Keuringsverslag van een elektrische laagspanning- en zeer lage spanningsinstallatie

NIET CONFORM

Straatnaam Dorpsstraat
Huisnummer 39
Busnummer
Postcode 1731
Gemeente Asse
Land België

Controlebezoek van een huishoudelijke installatie volgens (KB 08/09/2019) - AREI Boek 1- 6.5. en 4.2.4.3.

Afbeelding schakel- en verdeelbord:

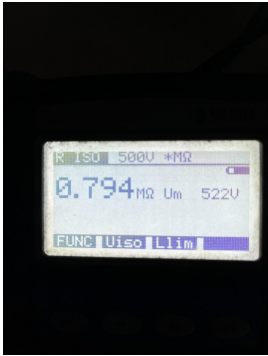
- I5.10 De genaakbare, naakte onder spanning staande delen zijn onvoldoende afgeschermd. (Boek 1 Afdeling 5.1.4. en 4.2.2.3.)
- I5.11 Niet gebruikte invoeringen van het verdeelbord zijn niet correct of onvoldoende afgedicht. (Boek 1 Afdeling 5.1.4. en 4.2.2.3.)

- I9.02 Loshangende schakelaars, contactdozen en/of aftakdozen dienen degelijk bevestigd te worden. (Boek 1 Afdeling 1.4.1. & 1.4.2)
- I9.06 Niet alle contactdozen op LS zijn voorzien van een aardingscontact conform NBN C 61-112-1:2017. (Boek 1 Onderafdeling 1.4.2.3. en 5.3.5.2.)
